(株)鈴木記入	信越理研株式会社 殿		発行日： 2019年04月03日								
			整理No： 6010082								
			製品cd： 82508545								
	協力工場 不良品連絡書										
	再発防止のため対策を記入の上、指定回答日までに原本を提出して下さい。		<table border="1"> <tr> <th>承認</th> <th>調査</th> <th>担当</th> </tr> <tr> <td>佐竹 13.4.04 由浩</td> <td>高田 19.4.03 明宏</td> <td>高田 19.4.03 一彦</td> </tr> </table>		承認	調査	担当	佐竹 13.4.04 由浩	高田 19.4.03 明宏	高田 19.4.03 一彦	
承認	調査	担当									
佐竹 13.4.04 由浩	高田 19.4.03 明宏	高田 19.4.03 一彦									
指定回答日： 2019年4月11日											
仕様番号 XRM0C5-010S		不良内容 先端めっき未着有り。 (Snめっきが薄い) 									
品名 3.5Gシグナルコネクタ(RJ247)ヨウ375ターミナル											
金型番号 P6514											
ロットNo FA.19.02.07.1.43.101-140											
連絡受理日 2019年03月29日											
対象数量 79,500個											
協力工場処置	1. 確認内容 該当ロット加工日は、全104RL加工しており、不具合発生等の変化点はありませんでした。キープサンプルでは、ご指摘のロット2RLについて同様の現象が確認されました。該当不具合サンプルの先端部のめっき厚を確認した所、Ni=約1.5μm Sn=約0.05μmであり、未着ではなくSnめっき厚が薄い事が外観に影響しているものと判断致します。		返却品 <input checked="" type="checkbox"/> 有 <input type="checkbox"/> 4RL ケ・無

客先名:	株式会社 鈴木	承認	作成
品名:	XRM0C5-010S		
不具合内容:	タブ先天面部変色	配布先	
注意事項:	外観確認はタブ先天面部についても確認を行う事。 めっき工程では、作業時、リール間つなぎ溶接の際は、真っ直ぐに溶接の事。	第二製造部 ・品質保証部(検査)

異常品 (外観NGLレベル)

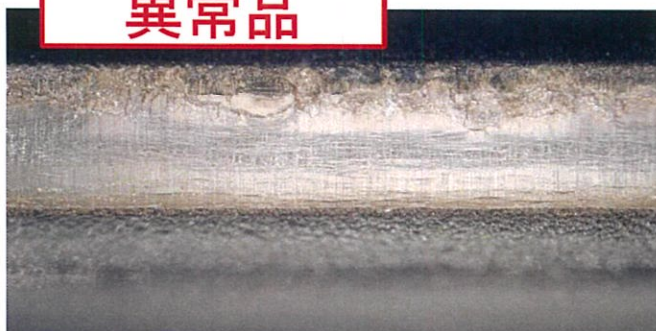
リール間溶接部を真っ直ぐに溶接する際のバラツキの影響により、Snめっき槽での製品浮き上がりがあり、製品タブ先が液面付近で搬送された部分のSnめっきが薄くなり外観異常となりました。

製品タブ先天面部についても外観の確認を行い、異常がある場合はリール内確認を実施して下さい。

当不具合発生の恐れを認識し、製品溶接について、真っ直ぐ溶接する事を意識して作業をお願い致します。
